Le 19 JUIN 2015

Nos réf : EE-1026-15

Avis de l'autorité environnementale sur le projet de Construction d'un ensemble immobilier rue de Royaumont à Asnières-sur-Oise (Val-d'Oise)

Fig 2. Schéma de principe d'aménagement extrait de l'étude d'impact.- mars 2015.

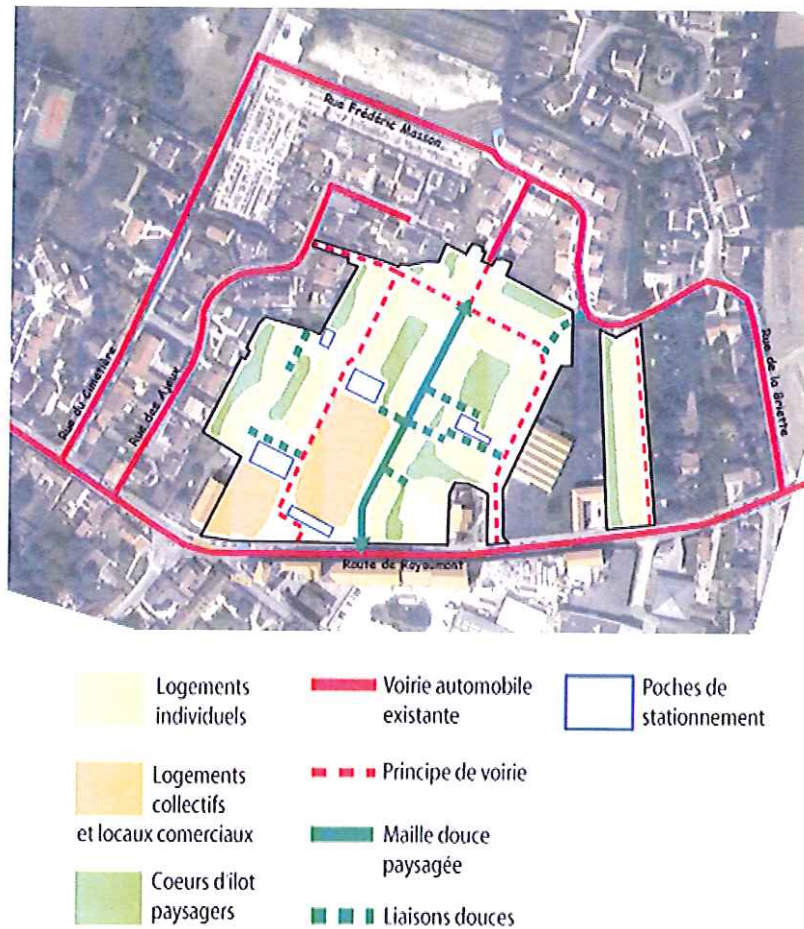
Des variantes de plan masse, au nombre de trois, sont présentées. Le plan masse du projet finalement retenu est bien détaillé, comportant des évolutions motivées par l'intégration paysagère du projet et la mise en valeur des vues sur l'extérieur du site, l'amélioration des accès internes et des réductions de coût. Les modifications ayant conduit au scénario finalement retenu concernent principalement :

- la création d'une voirie en forme de boucle périphérique permettant la desserte de l'entreprise PODOREX encore en activité sur le site ;
- la création d'une voirie nord-sud intégrant des coûts d'entretien moindres pour la collectivité ;
- le respect de la ligne de vue vers la vallée de l'Oise par un travail sur le dénivelé, tenant compte des volumes de terres non inertes à évacuer ;
- la reprise du vocabulaire architectural limitrophe et la reprise de la clôture emblématique de l'ancienne manufacture coté route de Royaumont.

Le dossier présente une trame paysagère du projet vue du ciel qui aurait toutefois gagné à présenter, sous forme de visuels, les transitions avec les secteurs environnants.
